2. Justifications de la modification simplifiée du PLU

La modification simplifiée du Plan Local d'Urbanisme de MORFONTAINE permettra d'assouplir et de clarifier certaines règles d'implantation et de construction afin de permettre la réalisation d'un plus grand nombre de projets :

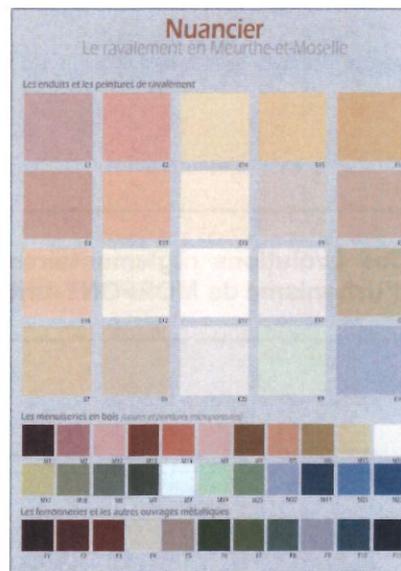
• De plus, seule la zone UA prévoyait la possibilité d'édifier des toitures présentant la coloration de la terre cuite traditionnelle et des toitures ayant l'aspect de l'ardoise. Les zones UB et 1AU se trouvant dans la continuité de la zone UA du centre ancien, il n'y a pas de raison de cantonner les toitures dans ces zones d'habitat pavillonnaire aux couvertures d'aspect terre cuite (tuiles). Les toitures présentant l'aspect et la coloration de l'ardoise traditionnelle sont à autoriser dans les zones UB et 1AU afin de garantir une harmonie sur l'ensemble de la zone agglomérée et une cohérence d'ensemble.

Il est donc proposé d'étendre la disposition figurant en UA aux zones UB et 1AU quant à l'emploi de toitures en ardoise.
